改善箇所説明図

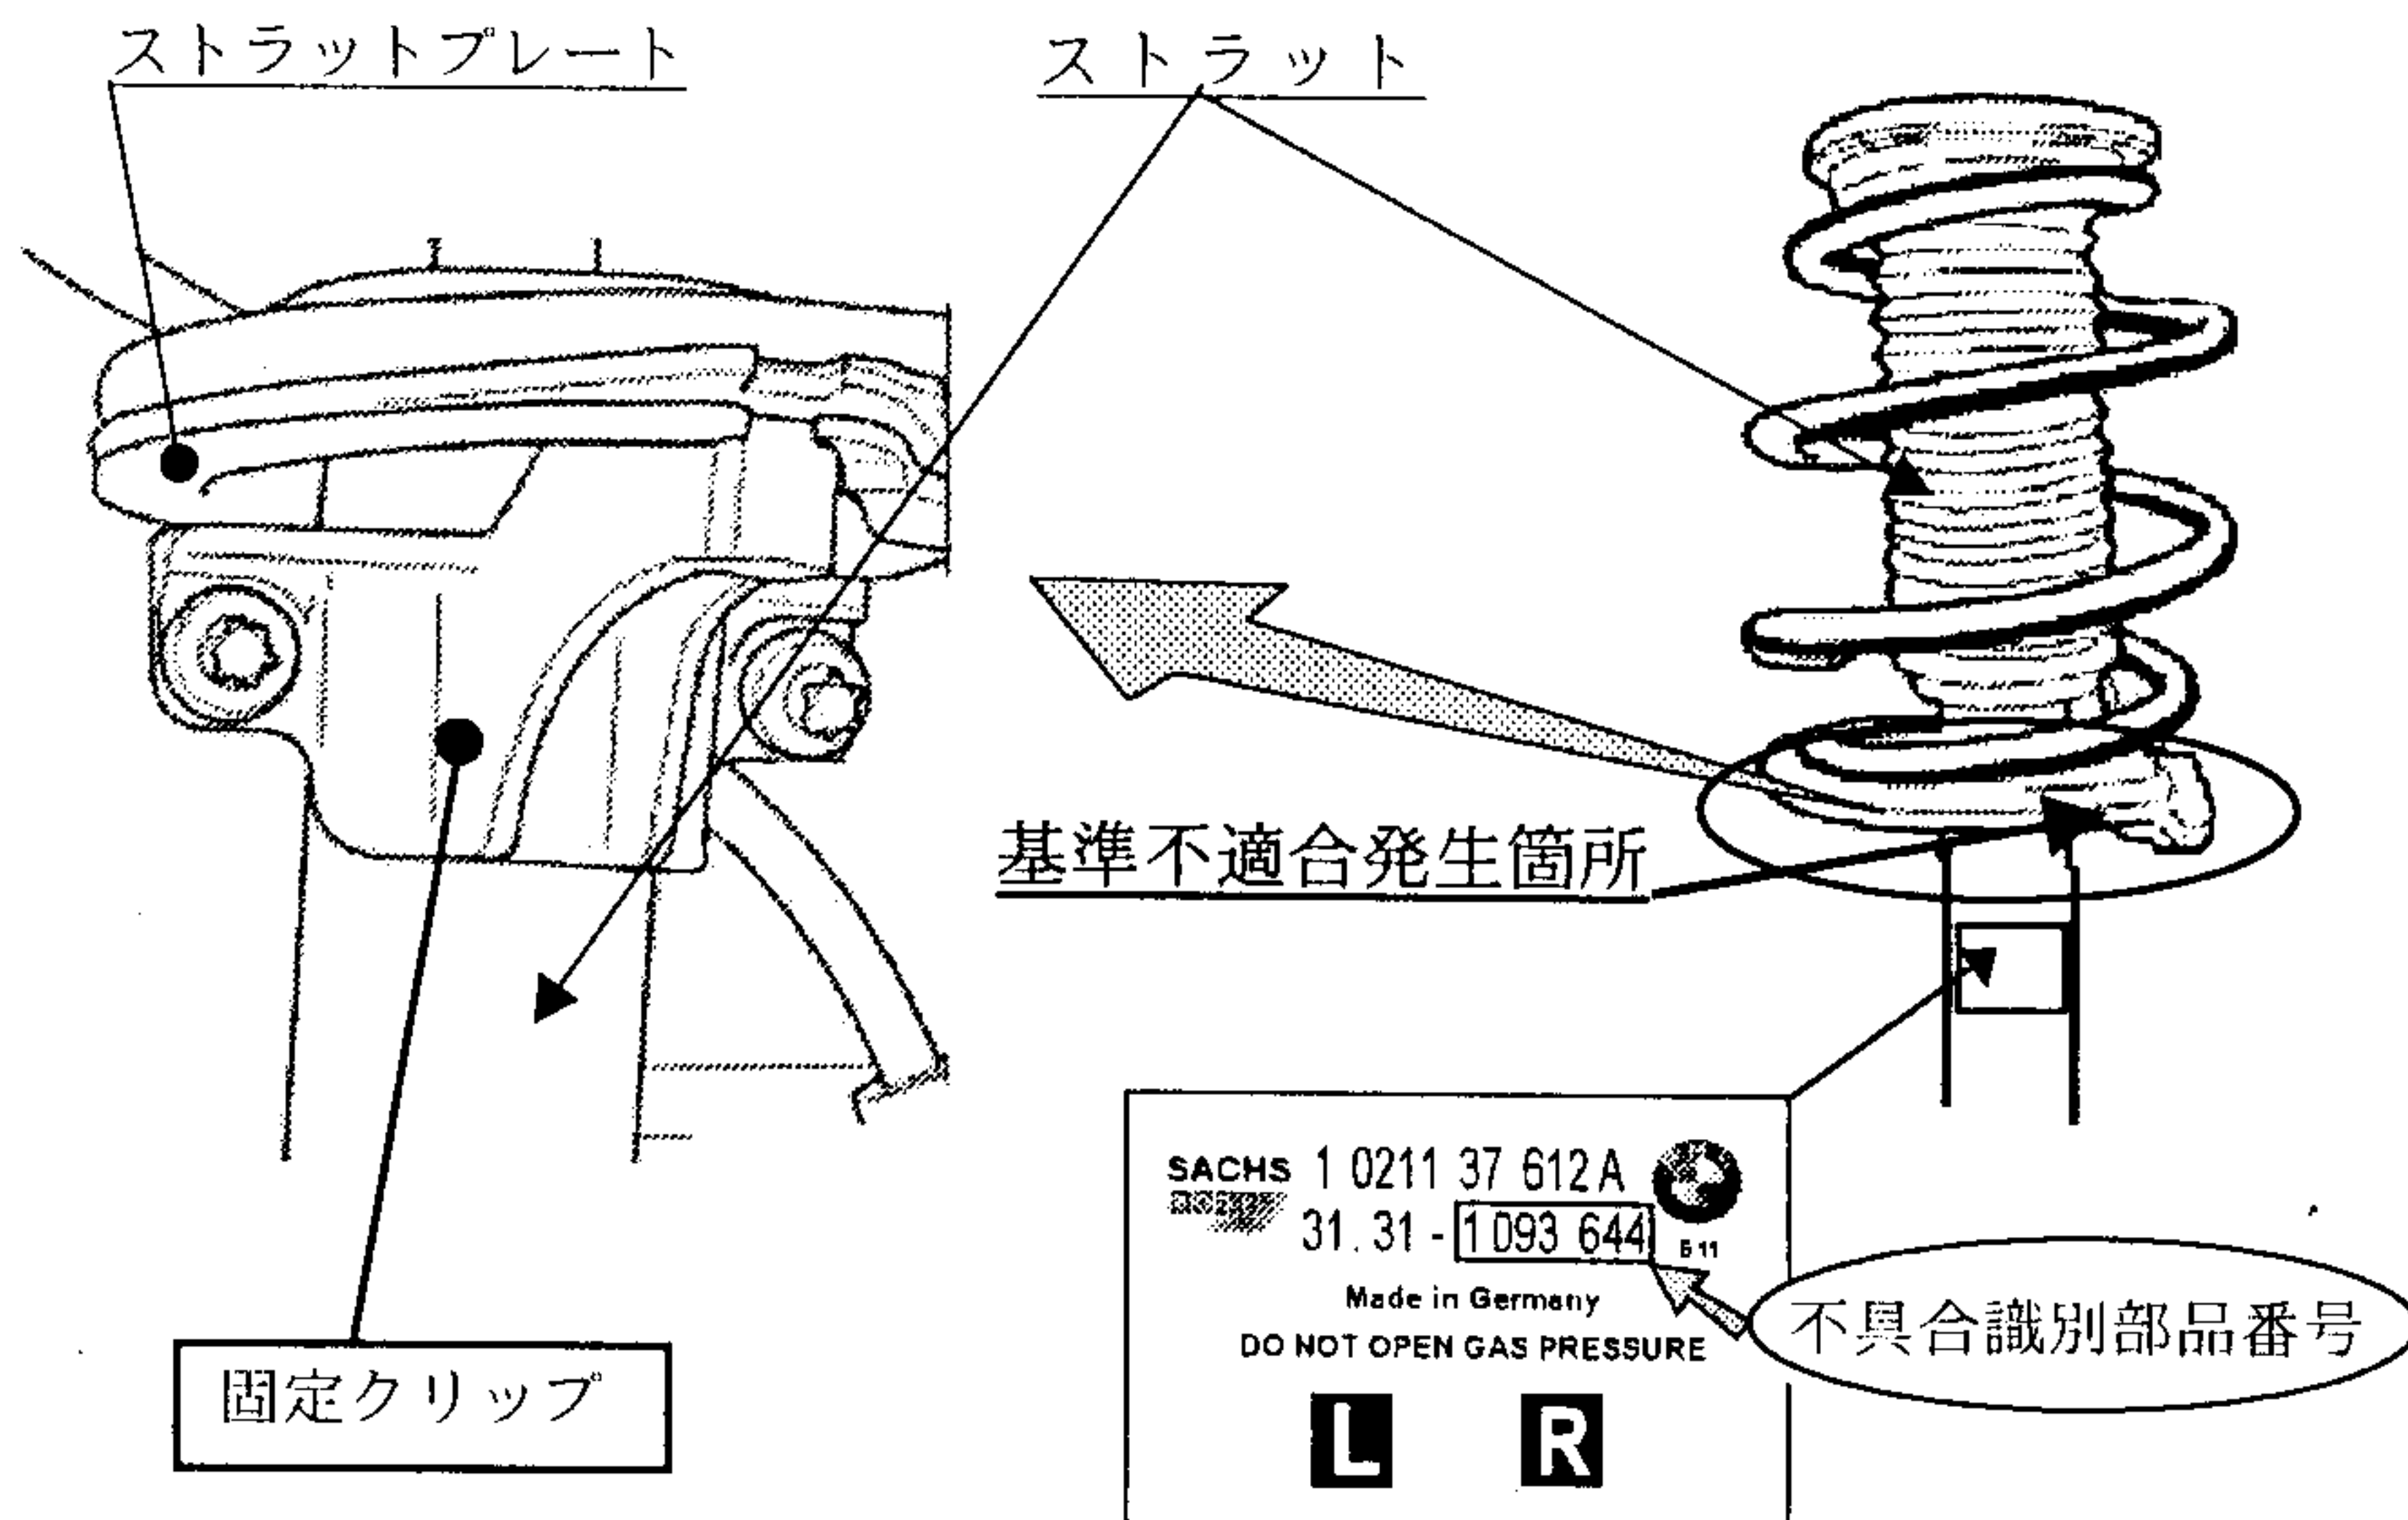
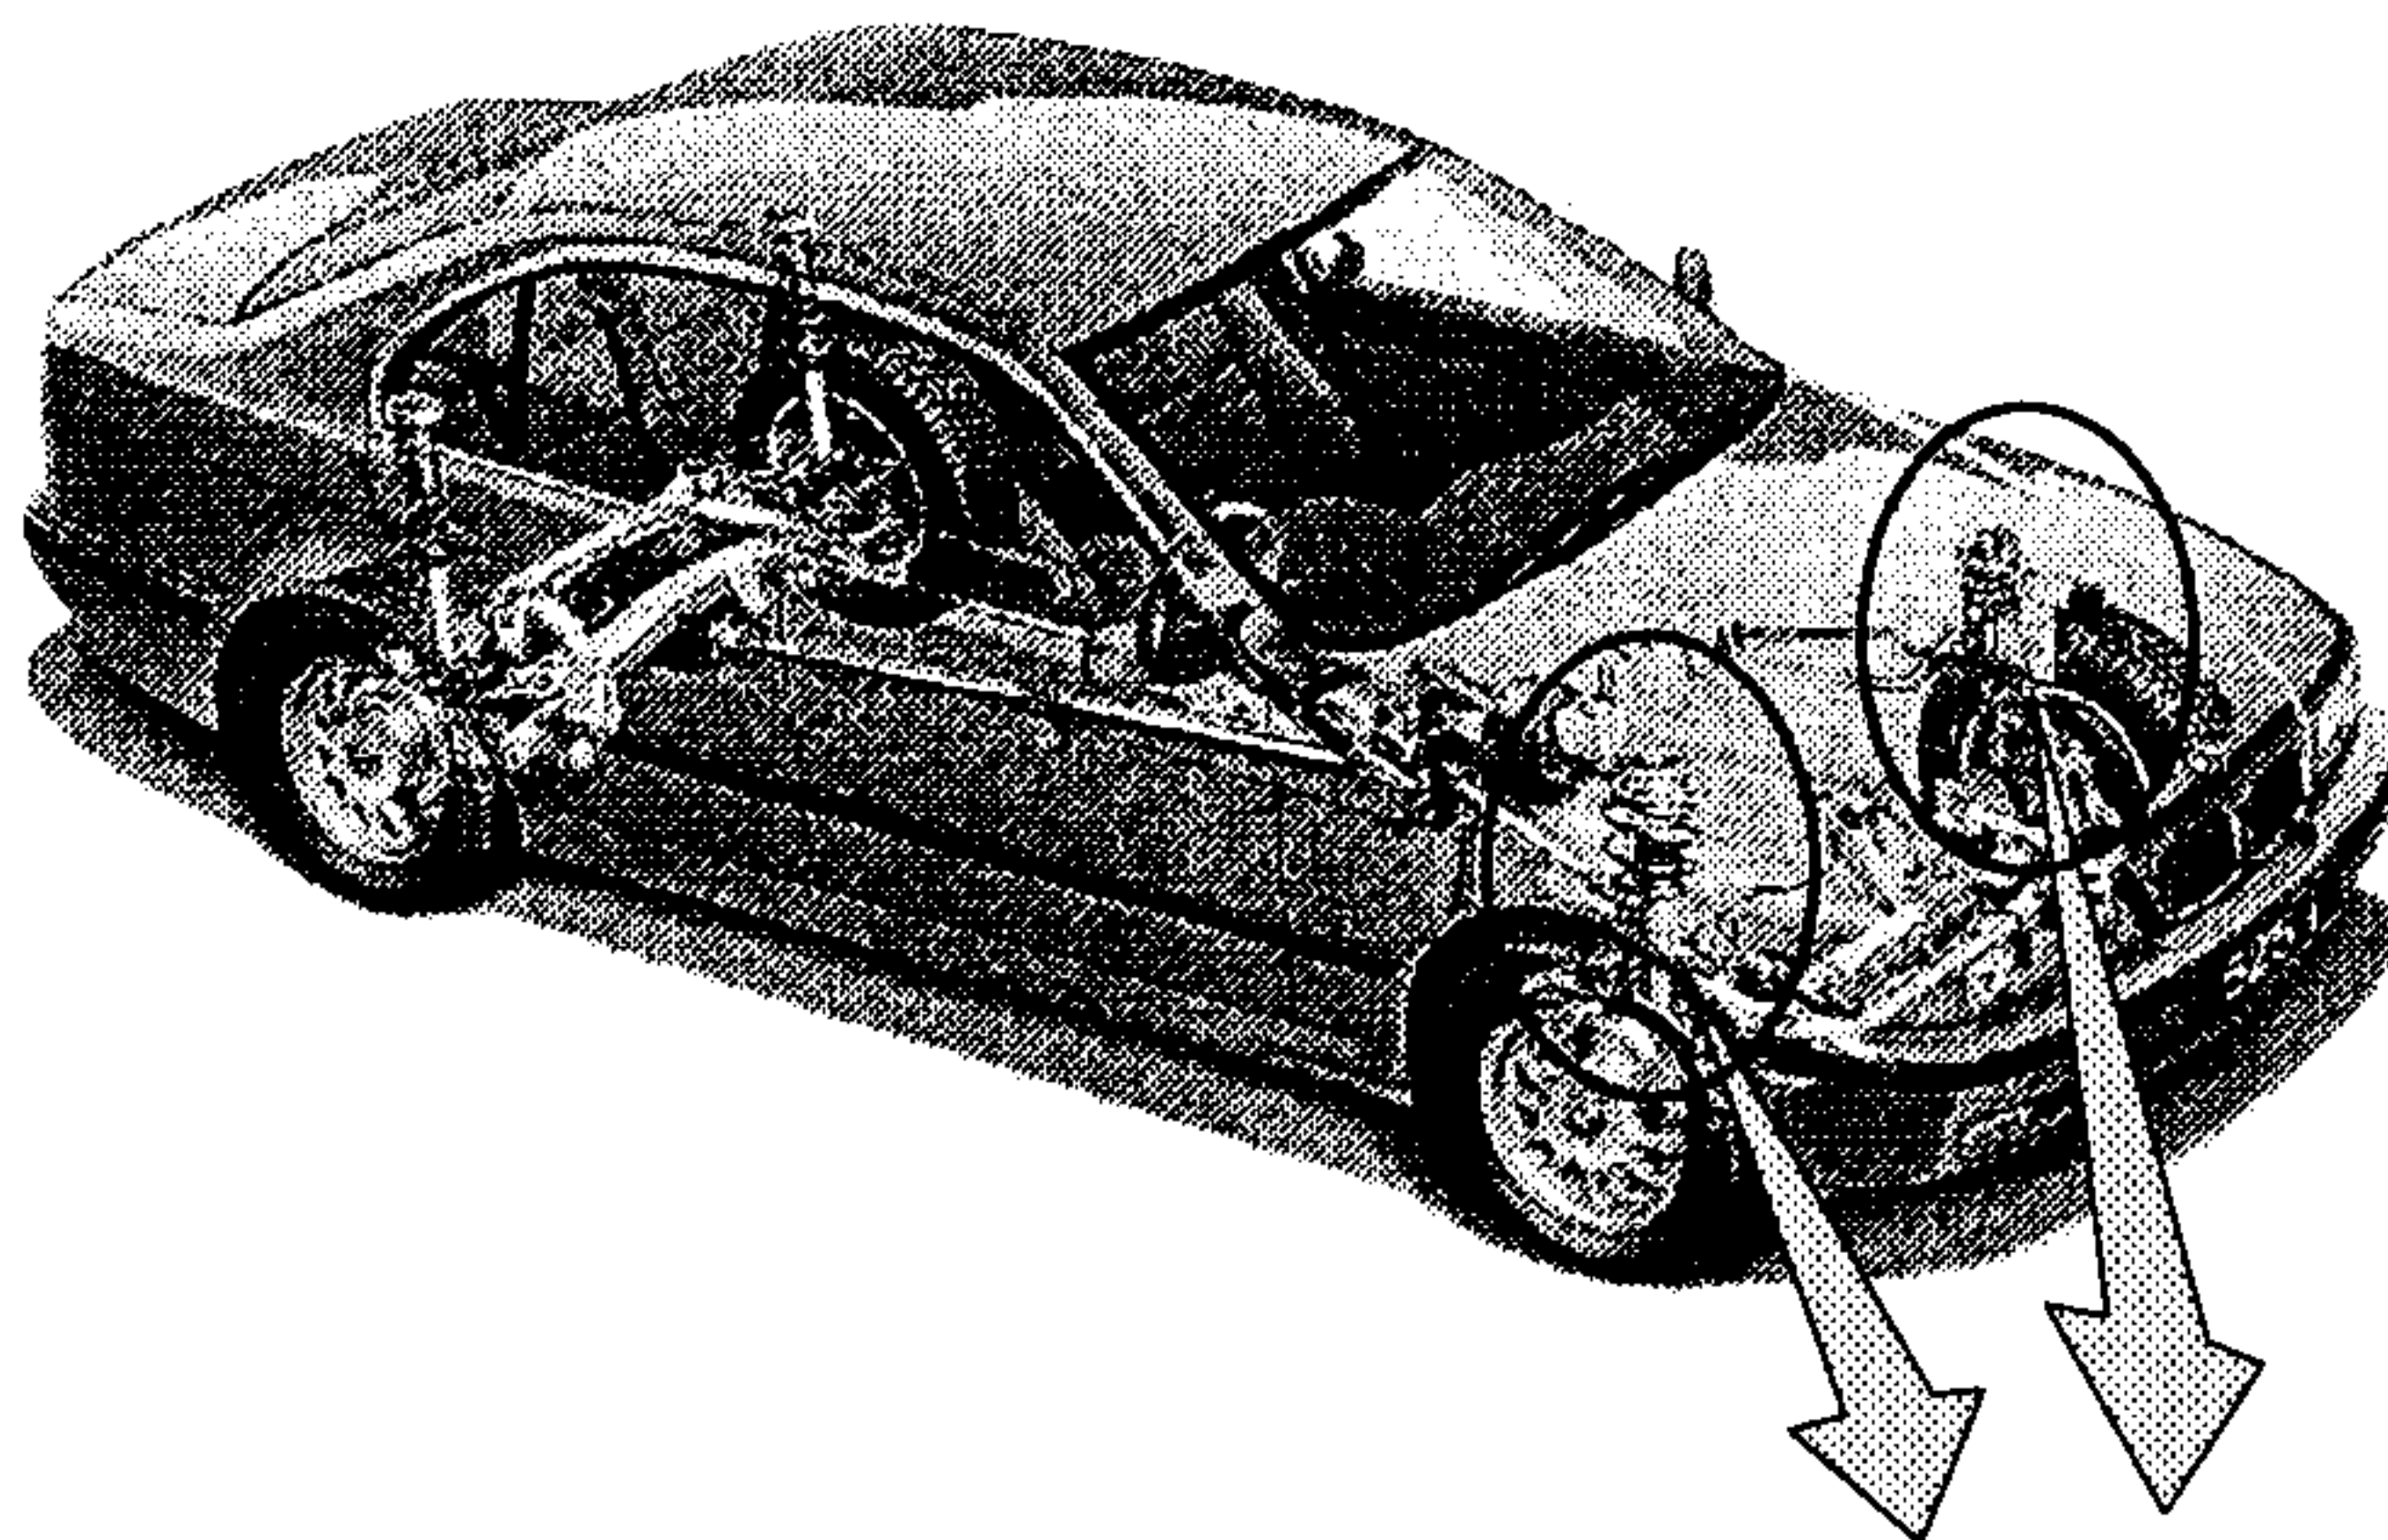
不具合の内容

前車輪のコイルスプリングを保持するストラットプレートの強度が不十分なため、高温多湿の環境下で渋滞走行を繰り返すとうと、当該プレートに亀裂を生じて異音が発生することがある。そのため、そのままの状態で使用を続けると、当該プレートが脱落し、走行安定性が損なわれるおそれがある。

改善措置の内容

- ・全車両、フロントストラットの部品番号を点検し、該当品の場合は当該プレートに固定クリップを取り付ける。

注： ☐ は取り付け部品を示す。

識別：ストラットプレート前部に黄色のペイントを塗布する。
